DODATEK č. 12

ke SMLOUVĚ O DÍLO ze dne 27.2.2023

1. Smluvní strany konstatují, že v průběhu provádění stavebních prací dle Smlouvy o dílo ze dne 27.2.2023 (dále jen „smlouva“) identifikovaly skutečnosti mající vliv na provádění díla, resp. vyžadující či odůvodňující úpravy některých dílčích položek do předmětu díla zahrnutých, případně vyžadující doplnění nových položek, které jsou pro další provádění díla v souladu s jeho účelem nezbytné, nebo naopak odstranění některých položek stávajících, které se s ohledem na identifikované skutečnosti již staly nadbytečnými. V návaznosti na tato zjištění smluvní strany sjednaly nezbytné změny díla v podobě méněprací a víceprací podrobně identifikovaných ve změnových listech č. 088, č. 090, č. 122, č. 123, č. 128, č. 130, č. 133, č. 134, č. 137, č. 140, č. 141, č. 143, č. 149, č. 150, č. 152, č. 154, č. 155, č. 160, č. 162, č. 163, č. 164, č. 166, č. 168, č. 169, č. 170, č. 173, č. 176, č. 178, č. 179, č. 180, č. 183, č. 194, č. 196, č. 198, č. 201, č. 202, č. 207 a č. 210, které tvoří jednotlivé přílohy tohoto dodatku.

Název:	Realizace přístavby a rekonstrukce DS Dobřichovice
--------	--

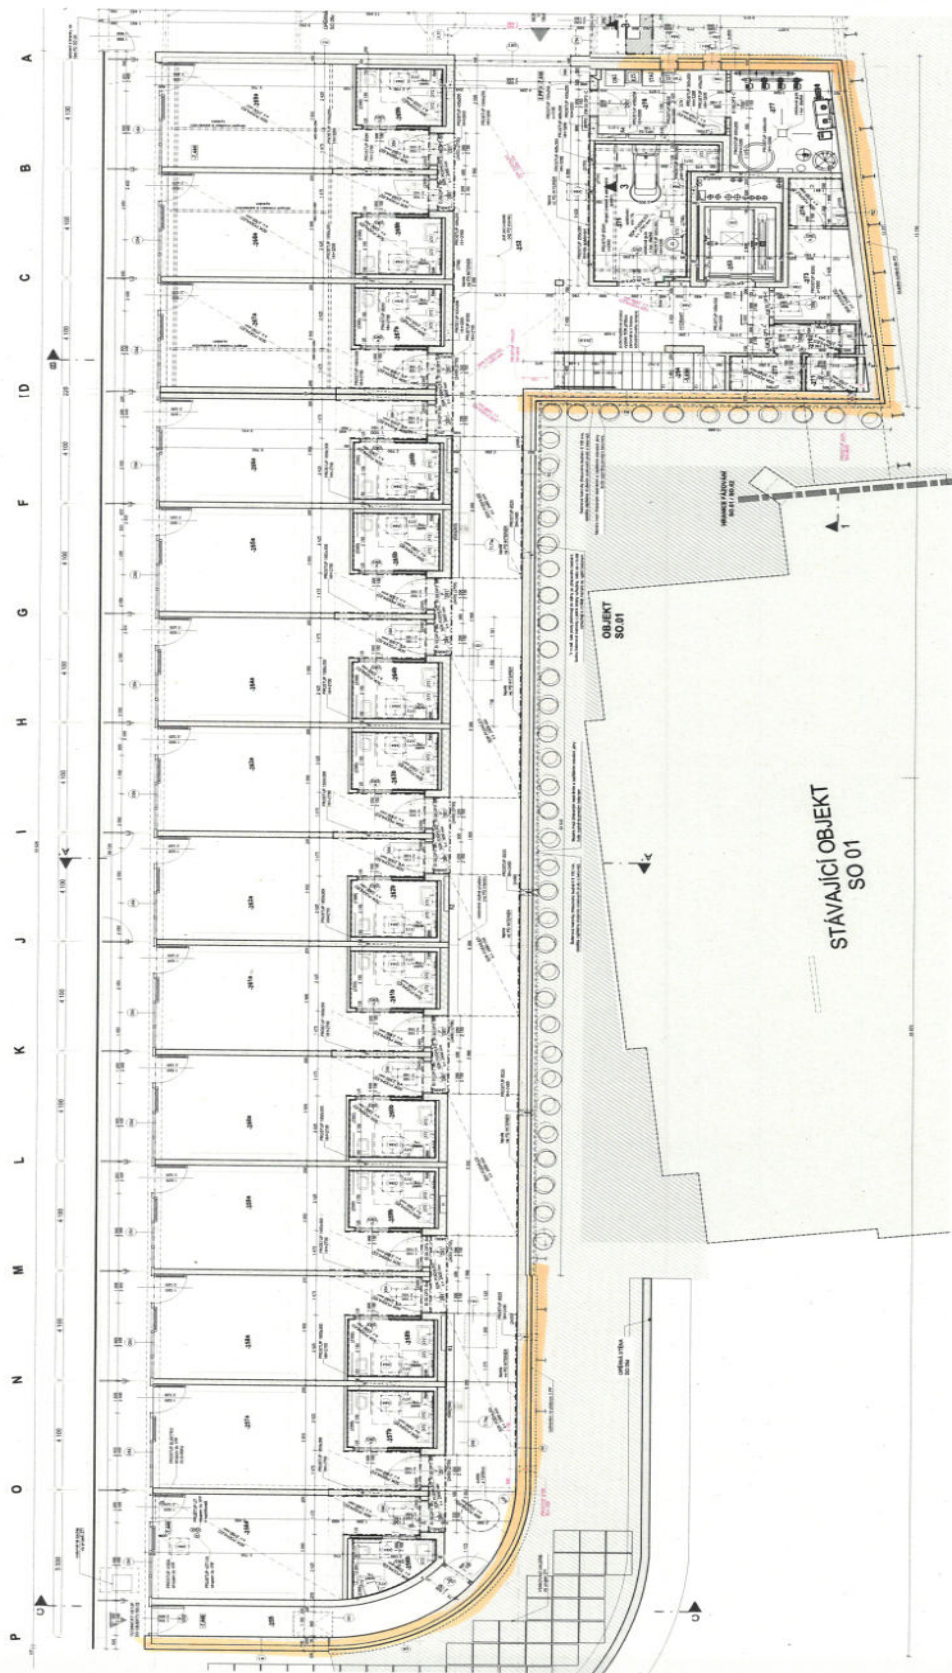
Předmět změny:	SO02_Náběhové klíny z Purenitu
Zpracováno na základě:	požadavku objednatele
Popis změny:	Na základě požadavku objednatele dochází k doplnění doplnění klínu z purenitu pro vytvoření souvislé hydroizolační vrstvy.
	Zhotovitel ve smyslu čl. VI, odst. 2, písm. d) smlouvy o dílo (stanovení dopadu změny díla do termínu dokončení díla) sděluje objednateli, že změny díla obsažené v předloženém změnovém listu nemají objektivní dopad na termín dokončení díla. Zhotovitel avizuje objednateli pro případ, že změnový list nebude odsouhlasen zástupcem objednatele (ředitelem Domova pro seniory Dobřichovice) do 14 dnů od předložení tohoto návrhu změnového listu, že zhotovitel předloží objednateli další změnový list, jehož předmětem bude sjednání dopadu změny díla na termín dokončení díla dle skutečného data podepsání Změnového listu.
	Zhotovitel upozorňuje objednatele, že předmětem tohoto změnového listu jsou pouze práce v rozsahu rozpočtu tohoto změnového listu.

Důvod změny:	Změna vyvolaná úpravou DPS.

P23c

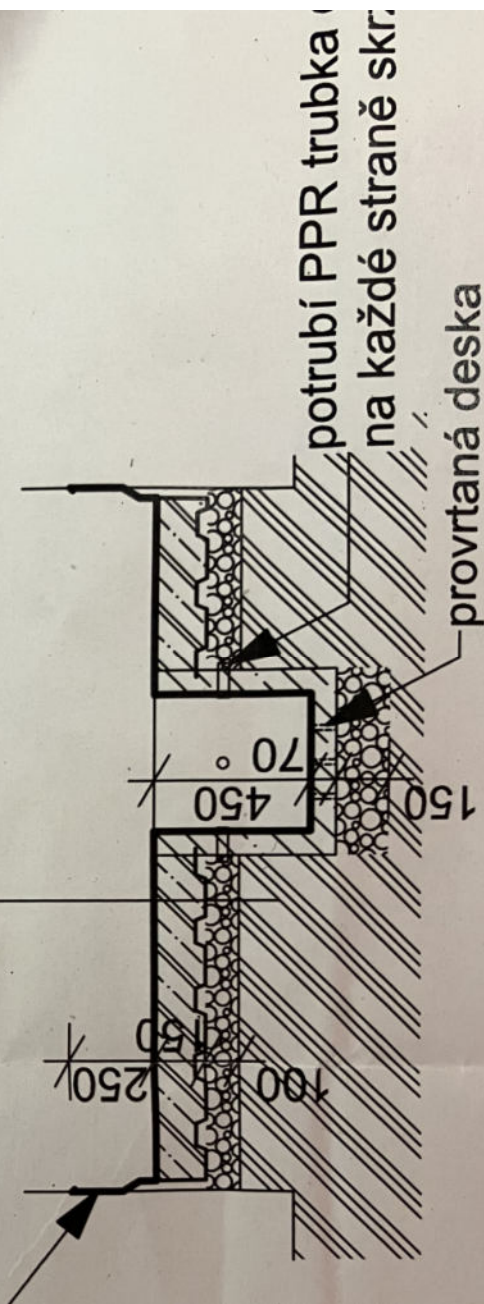
Předmět změny:	SO01 Bourání podlahy a nová podlaha m 104 a šikmé překlady
Zpracováno na základě:	požadavku objednatele
Popis změny:	Na základě požadavku objednatele dochází k vybourání podlahy v m 104 a její nahrazení novou konstrukcí odvádějící vodu do čerpací jímky a doplnění šikmých překladů v m 128 a m129
	Zhotovitel ve smyslu čl. VI, odst. 2, písm. d) smlouvy o dílo (stanovení dopadu změny díla do termínu dokončení díla) sděluje objednateli, že změny díla obsažené v předloženém změnovém listu nemají objektivní dopad na termín dokončení díla. Zhotovitel avizuje objednateli pro případ, že změnový list nebude odsouhlasen zástupcem objednatele (ředitelem Domova pro seniory Dobřichovice) do 14 dnů od předložení tohoto návrhu změnového listu, že zhotovitel předloží objednateli další změnový list, jehož předmětem bude sjednání dopadu změny díla na termín dokončení díla dle skutečného data podepsání Změnového listu.

Zhotovitel upozorňuje objednatele, že předmětem tohoto změnového listu jsou pouze práce v rozsahu rozpočtu tohoto změnového listu.
Důvod změny:	Předložený ZL zahrnuje vybourání podlahy v m 104 - Při intenzivnějších srážkách dochází k průsaku spodní vody do 1.PP do stávající výtahové šachty - dochází ke změně konstrukčního řešení podlahy.

1. ochranný nátěr
(specifikace dle dodavatele výtahu)
2. penetrační nátěr
3. betonová deska 150mm,
vyztužena KARL sítí 8/100/100 mm
při spodním a horním okraji
4. trapézový plech 30/220 tl. 1 mm
5. štěrk 16/32 tl. 100 mm

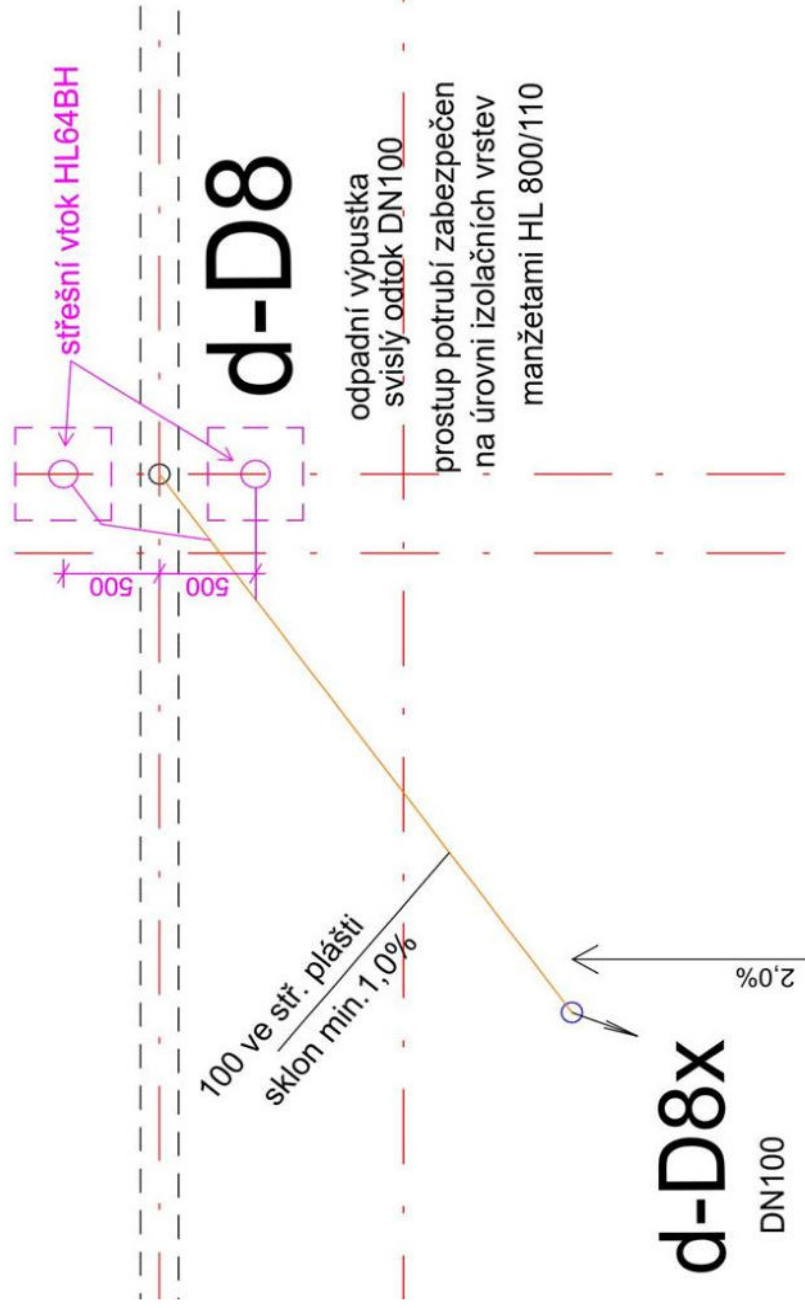
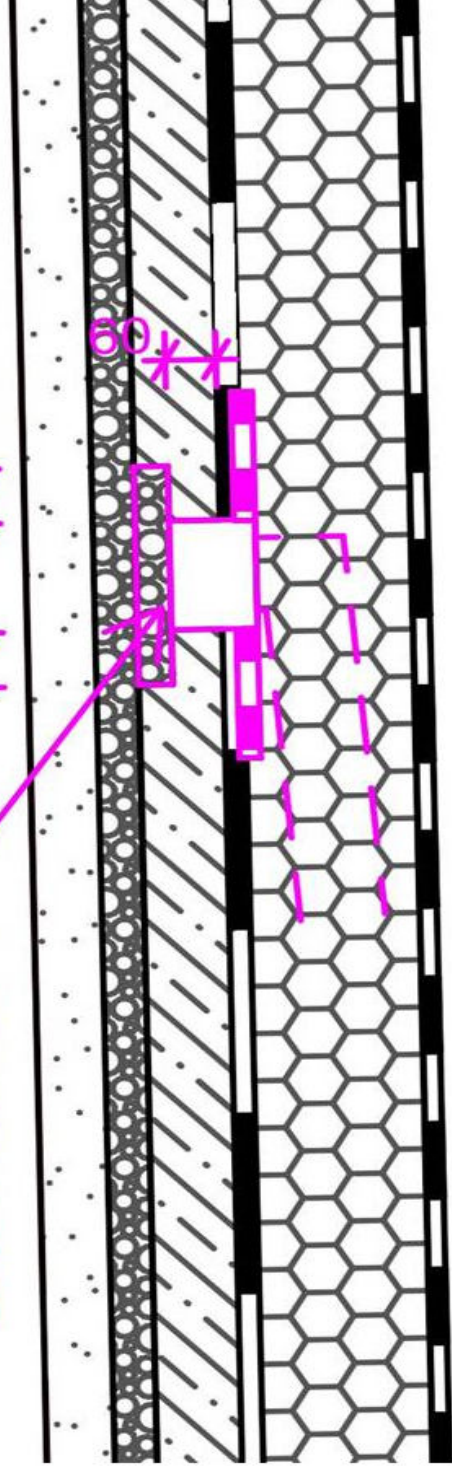
Předmět změny:	SO02 Odvodnění pojižděné plochy 1PP
Zpracováno na základě:	požadavku objednatele
Popis změny:	Na základě požadavku objednatele k doplnění vpustí a prací s tím spojených
	Zhotovitel ve smyslu čl. VI, odst. 2, písm. d) smlouvy o dílo (stanovení dopadu změny díla do termínu dokončení díla) sděluje objednateli, že změny díla obsažené v předloženém změnovém listu nemají objektivní dopad na termín dokončení díla. Zhotovitel avizuje objednateli pro případ, že změnový list nebude odsouhlasen zástupcem objednatele (ředitelem Domova pro seniory Dobřichovice) do 14 dnů od předložení tohoto návrhu změnového listu, že zhotovitel předloží objednateli další změnový list, jehož předmětem bude sjednání dopadu změny díla na termín dokončení díla dle skutečného data podepsání Změnového listu.
	Zhotovitel upozorňuje objednatele, že předmětem tohoto změnového listu jsou pouze práce v rozsahu rozpočtu tohoto změnového listu.

Důvod změny:	Tento ZL řeší odvodnění betonové vrstvy na pojižděné střeše SO02. Řešení se bude opakovat pro všechny (4) vpustí. V PD nebyl dostatečný počet navržených vpustí pro řádné odvodnění střechy.

niže zasílám řešení pro odvodnění betonové vrstvy na pojížděné střeše S002. Řešení se bude opakovat pro všechny (4) vpusti.

U vpustí pro líniový žlab se na každé straně umístí vpust' HL64BH ochráněná pororoštem s asfaltovým lemem navářeným k hydroizolaci.

U dotazu pro manžety HL 800/110 a HL 800p/110 budou použity pouze klasické manžety s označením HL 800/110. Manžeta HL 800p/110 se používá pro hydroizolace z PVC, to se ale změnilo na asfalt.

- pororošt 300 x 300 mm
- střešní vtok HL64BH

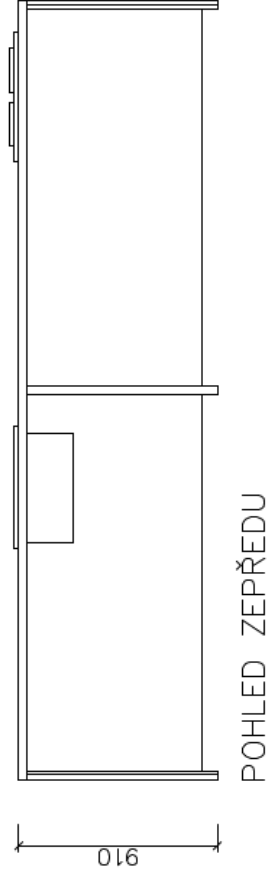
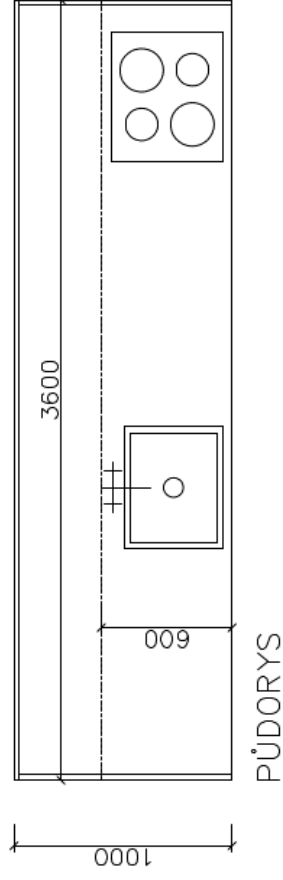
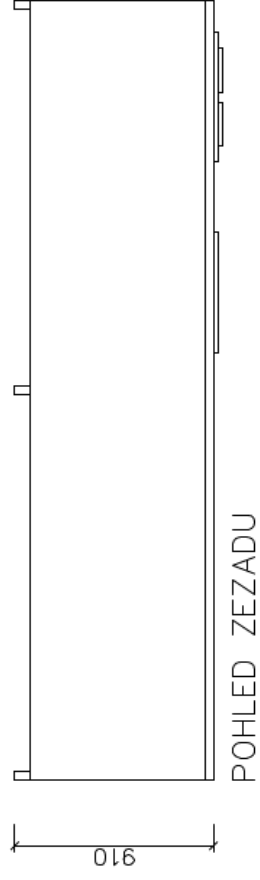
Předmět změny:	SO 02 Změna venkovní kuchyně
Zpracováno na základě:	požadavku objednatele
Popis změny:	Na základě požadavku objednatele dochází ke změně materiálu venkovní kuchyně.
	Zhotovitel ve smyslu čl. VI, odst. 2, písm. d) smlouvy o dílo (stanovení dopadu změny díla do termínu dokončení díla) sděluje objednateli, že změny díla obsažené v předloženém změnovém listu nemají objektivní dopad na termín dokončení díla. Zhotovitel avizuje objednateli pro případ, že změnový list nebude odsouhlasen zástupcem objednatele (ředitelem Domova pro seniory Dobřichovice) do 14 dnů od předložení tohoto návrhu změnového listu, že zhotovitel předloží objednateli další změnový list, jehož předmětem bude sjednání dopadu změny díla na termín dokončení díla dle skutečného data podepsání Změnového listu.
	Zhotovitel upozorňuje objednatele, že předmětem tohoto změnového listu jsou pouze práce v rozsahu rozpočtu tohoto změnového listu.

Důvod změny:	Původně navržený materiál z biodesek není vhodný na venkovní prostředí z tohoto důvodu dochází ke změně kuchyňské linky na materiál z kompaktních desek, dekor bude vyzorkován.
